改善箇所説明図

エンジンコントロールユニット

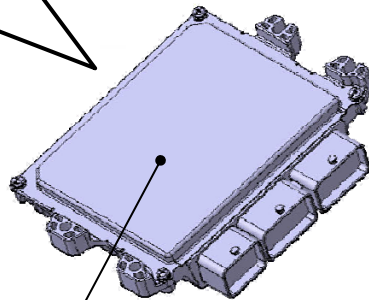
基準不適合発生箇所

直噴ターボエンジンを搭載した車両において、エンジンコントロールユニットのプログラムが不適切なため、高負荷運転時にプレイグニッションが発生し、点火プラグやピストンが損傷する場合があります。そのため、警告灯点灯、車体振動が発生し、最悪の場合、エンジンが停止するおそれがある。

改善内容

全車両、エンジンコントロールユニットの制御プログラムを書き換える。また、点検を行い異常が認められた場合は、点火プラグ、または、エンジンを良品に交換する。
